Mémoire de réponse à l'avis de la MRAE

Projet de centrale photovoltaïque sur les communes de Maurupt-le-Montois et Pargny-sur-Saulx (51)

Figure 1 : Postes sources proches du projet solaire et exemples de raccordement possible

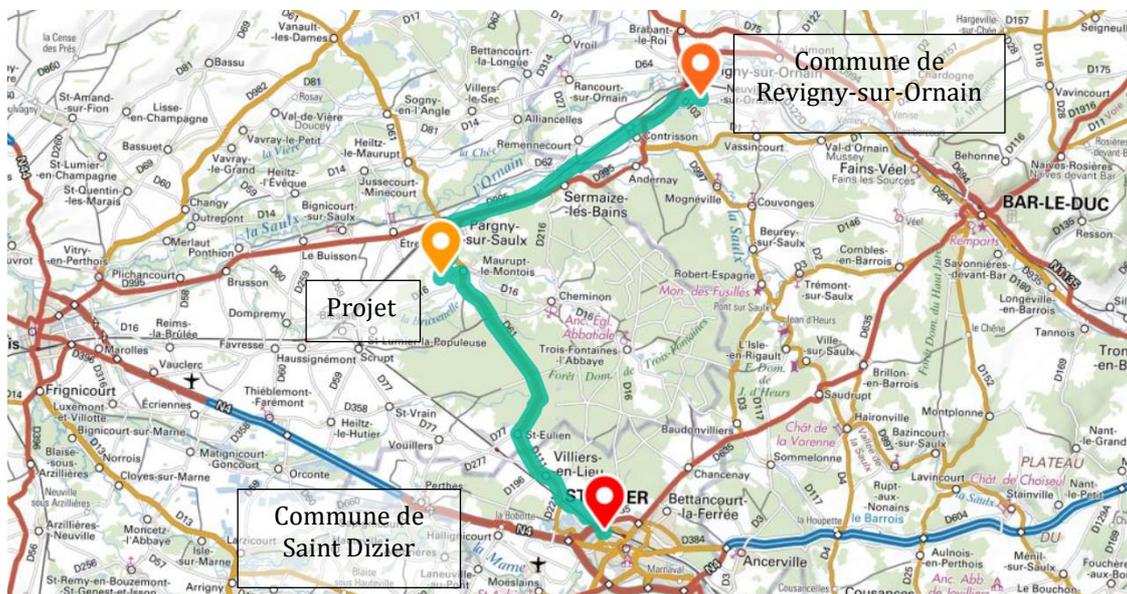
3. A la page 6 de l'avis, l'AE rappelle que « *les travaux de raccordement font partie intégrante du projet, et que, si ce dernier a un impact notable sur l'environnement, il devra faire l'objet d'un complément à l'étude d'impact évaluant les impacts et proposant des mesures d'évitement, de réduction et le cas échéant de compensation de ceux-ci* ». De même, elle indique que ce complément éventuel devra être transmis à l'AE pour avis préalablement à la réalisation des travaux de raccordement.

- Un raccordement au réseau public de distribution via le poste source le plus proche du projet. A ce jour deux postes sources pourraient alors accueillir l'électricité produite ; Il s'agit du poste source de Saint Dizier situé à 16,9 km au Nord-Est du projet et de Revigny situé à 16,6 km au Sud-Est du projet. La figure ci-dessous indique un tracé potentiel du raccordement aux postes sources.

La liaison électrique est constituée de câbles 20 kV en liaison souterraine, cheminant le long des routes existantes. Cette solution de raccordement n'est pas soumise à étude d'impact et les travaux sont sous la maîtrise d'ouvrage d'ENEDIS. Comme souligné par la MRAE, si ces travaux ont un impact notable sur l'environnement, un complément à l'étude d'impact sera rédigé et transmis au service instructeur.

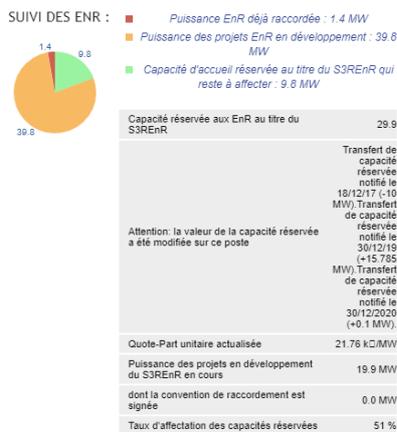
6. A la page 8, l'AE indique que « le dossier reste silencieux sur sa capacité à être raccordé au réseau électrique public recommande d'analyser l'articulation du projet avec le schéma régional de raccordement au réseau des énergies renouvelables (S3REnR) ».

- Le Poste source de Saint Dizier, est situé à 16,9 km au Nord-Est du projet. A ce jour, ce poste compte une puissance EnR déjà raccordée de 1,1MW et 0 MW de capacité d'accueil réservé au titre du S3RENr tel qu'indiqué dans l'image ci-dessous. Par contre, le gestionnaire réseau Enedis recense une puissance cumulée des transformateurs existants de 118 MW. Cela implique une capacité d'accueil estimé à 115,4 MW dont une partie pourra être affectée au projet de centrale photovoltaïque objet de ce mémoire.

- Le poste source de Revigny est situé à 16,6 km au Sud-Est du projet. A ce jour, ce poste compte une puissance EnR déjà raccordée de 1,4 MW, 39,8MW de puissance de projets ENR en développement et 9,8MW de capacité d'accueil réservé au titre du. Le gestionnaire réseau Enedi, indique une puissance cumulée des transformateurs existants de 50 MW. Ce poste est actuellement saturé et doit faire l'objet de travaux d'adaptation avant de pouvoir accueillir le projet de centrale photovoltaïque objet de ce mémoire.
